DIAGRAM FOR MINETTE 512 K. — serie I (nr. 288501-290000)

DIAGRAM FOR MINETTE 512 K. — serie II (fra nr. 294001)

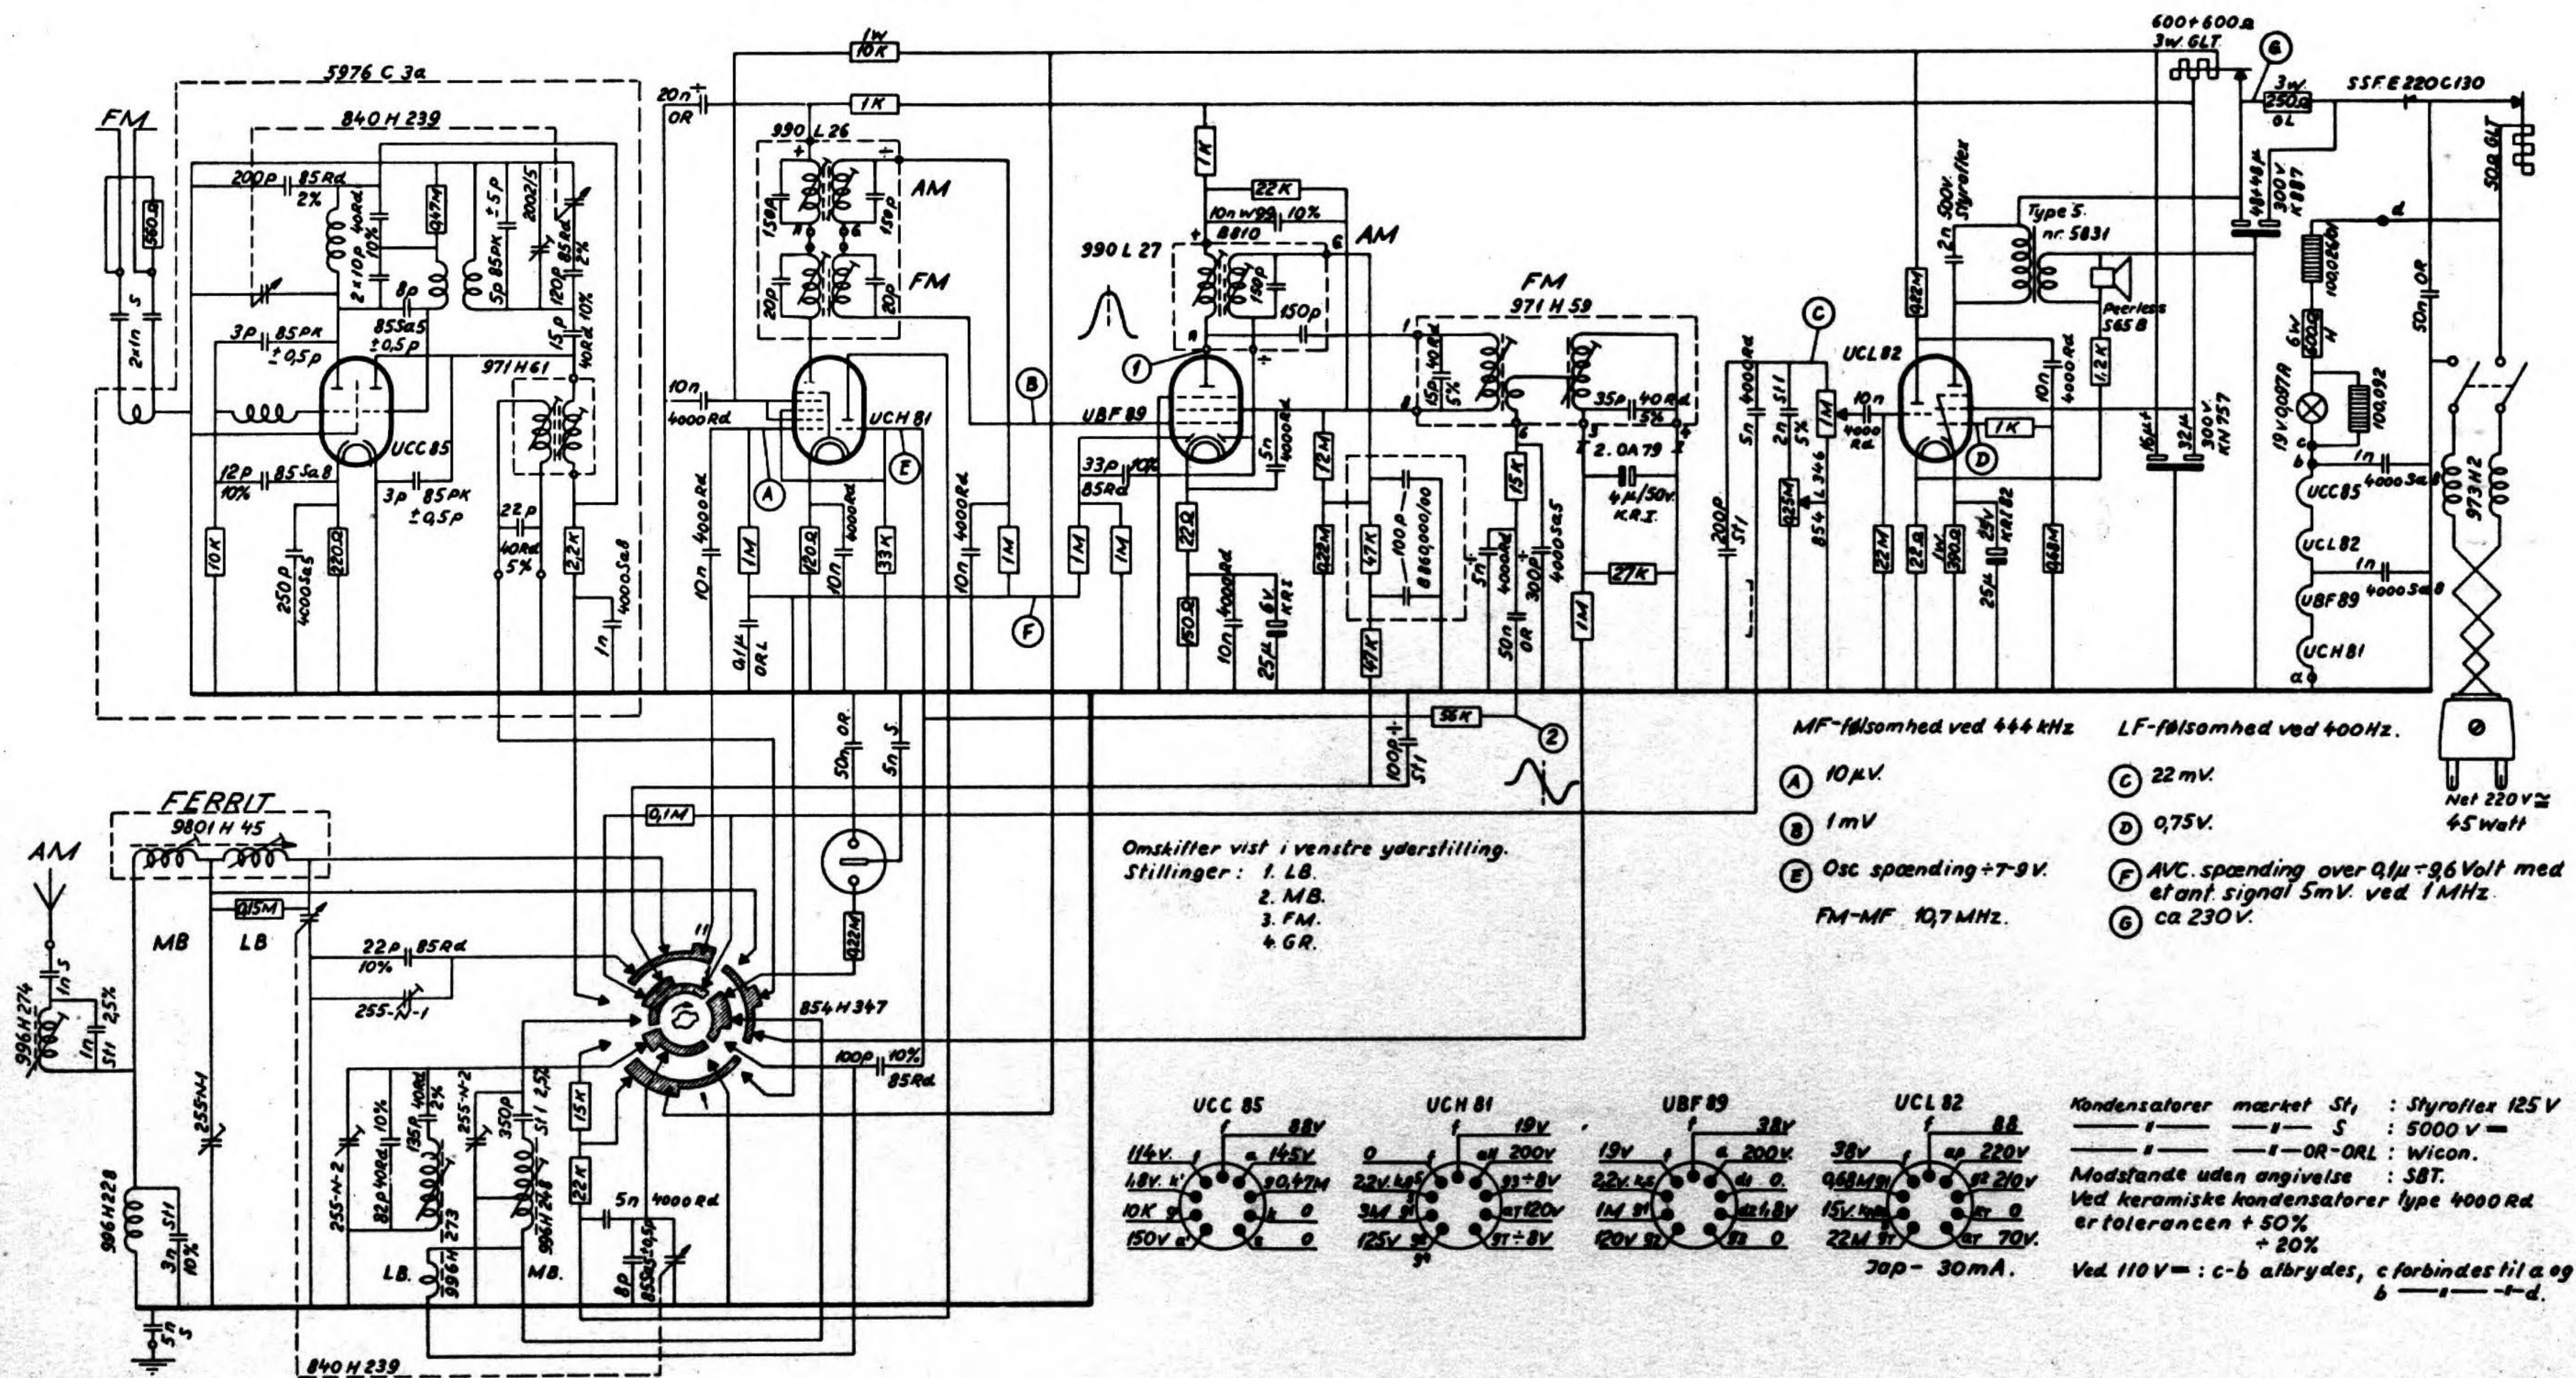
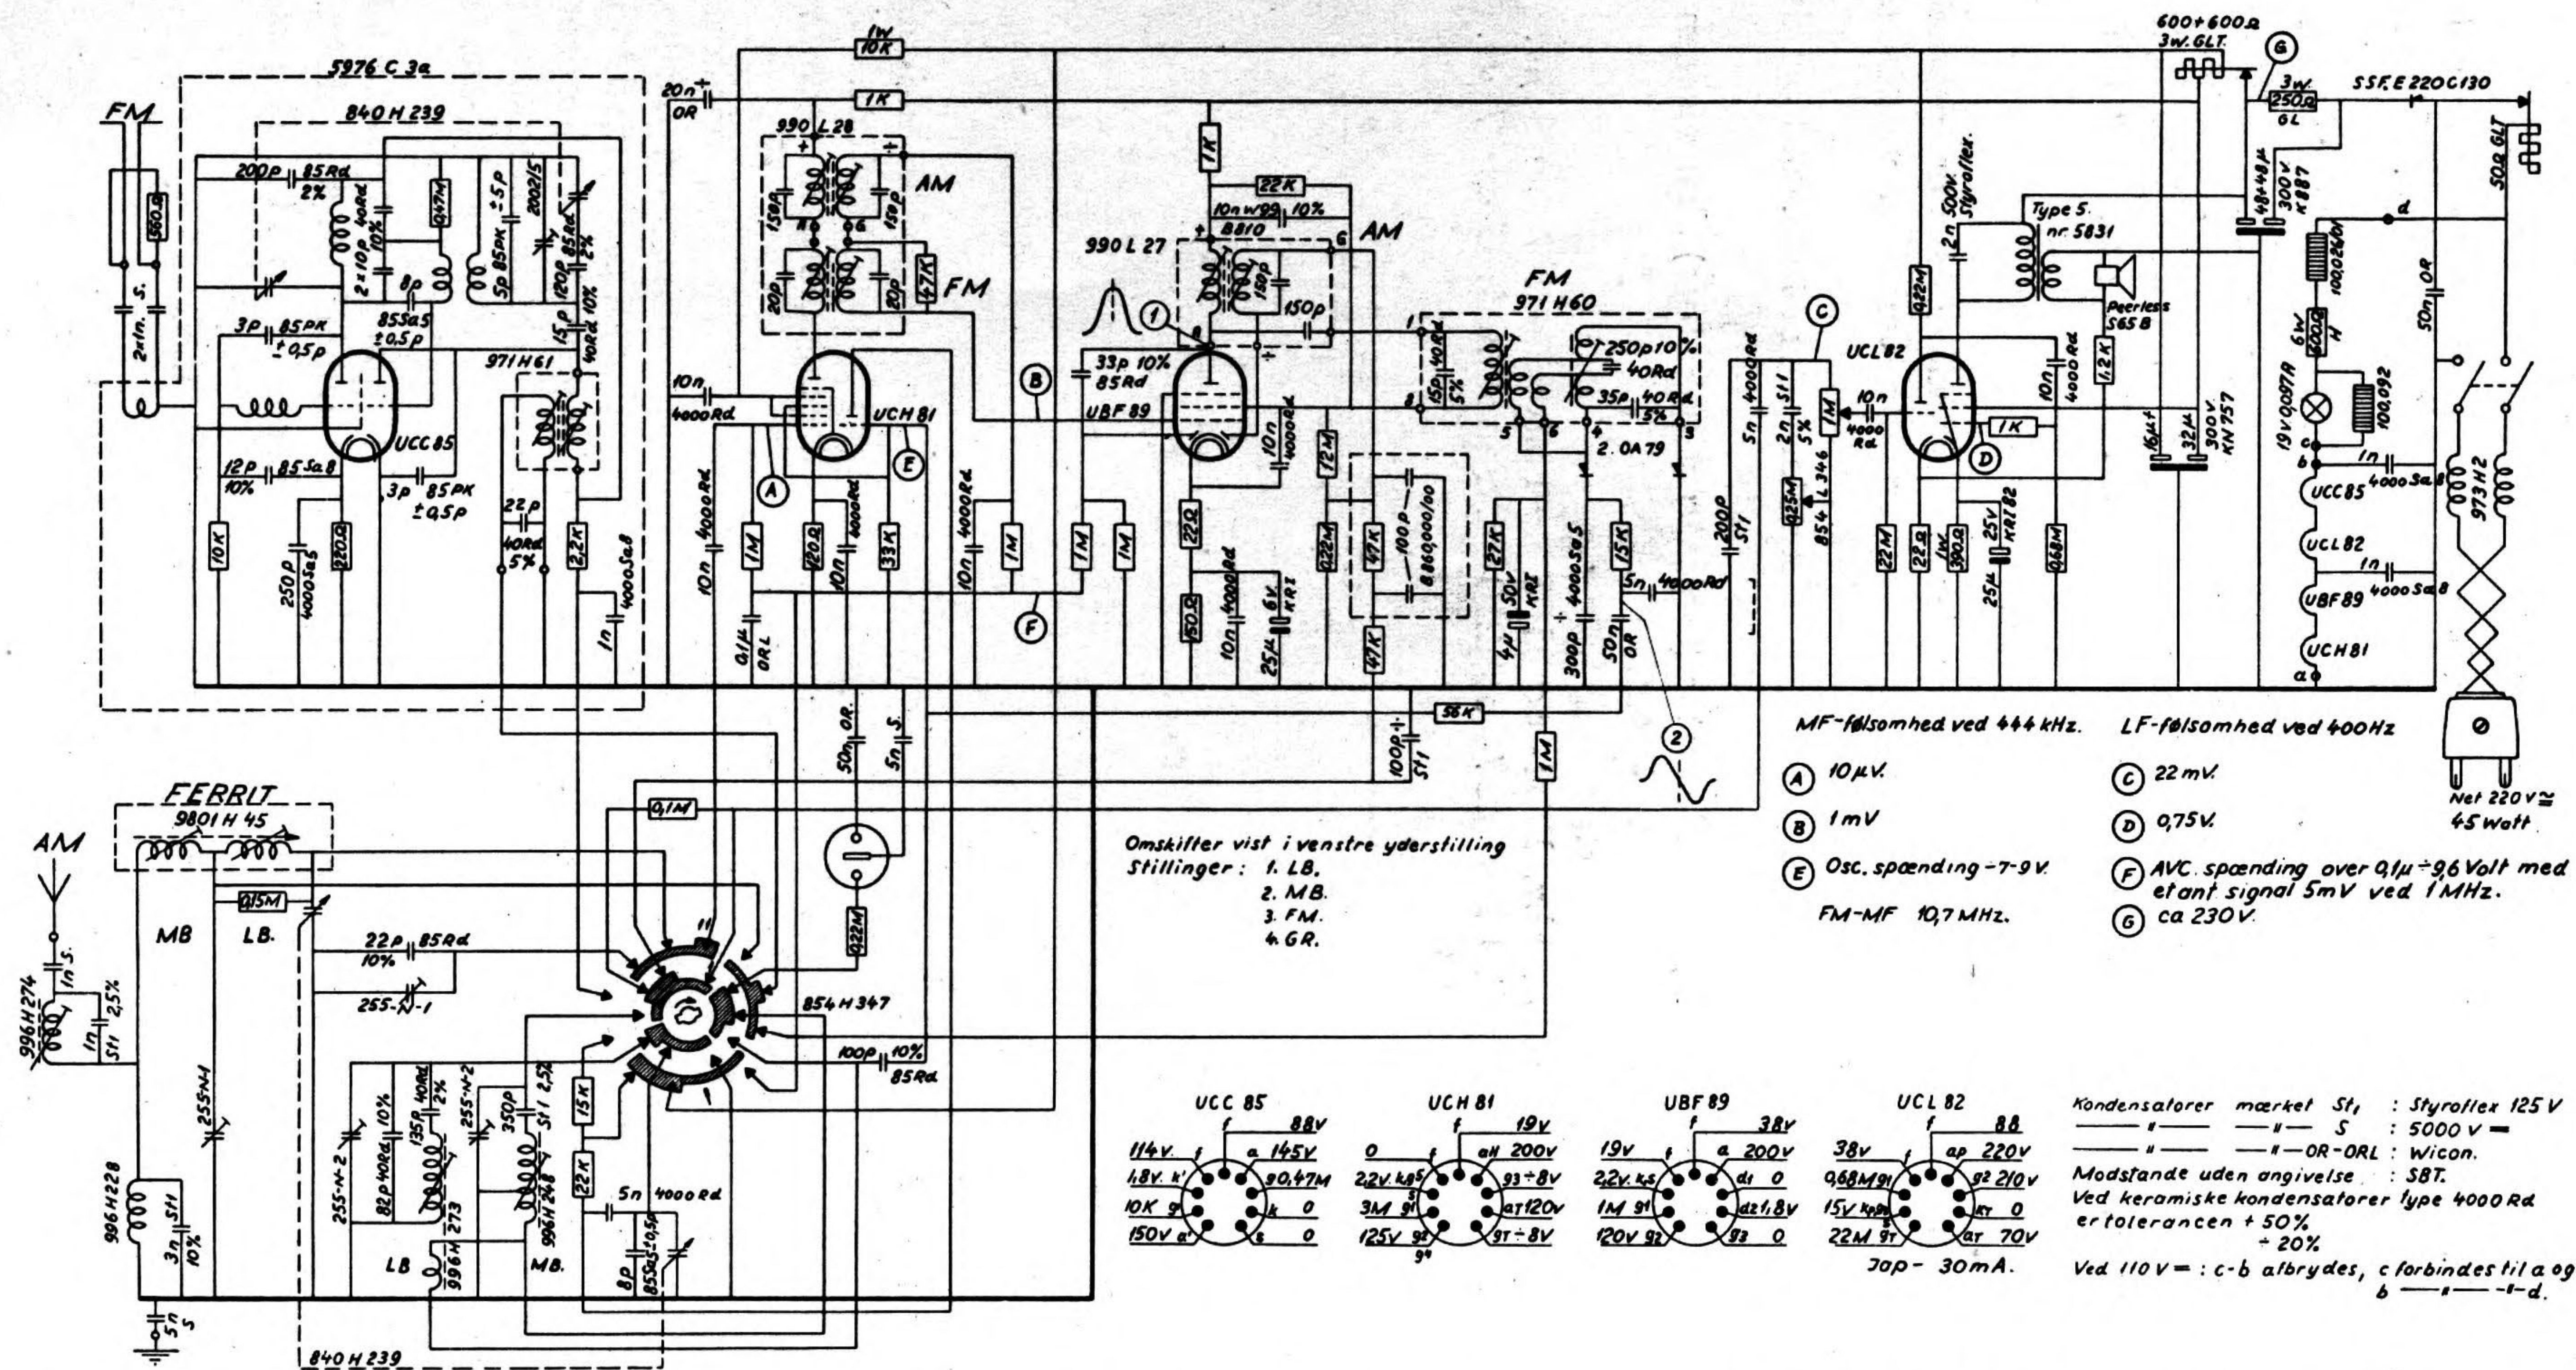
Forskellen på serie I og II består i en ændring af FM detektoren, der i serie I er en forholdsdetektor, medens serie II er en Fooster-Seley, der samtidig virker som begrænser. I MF transformatoren, 990 L28, er samtidig foretaget en ændring, idet sekundæren på FM transformatoren er shuntet med en $47\text{ k}\Omega$, der giver en bedre FM kurve i forbindelse med den nye detektor.
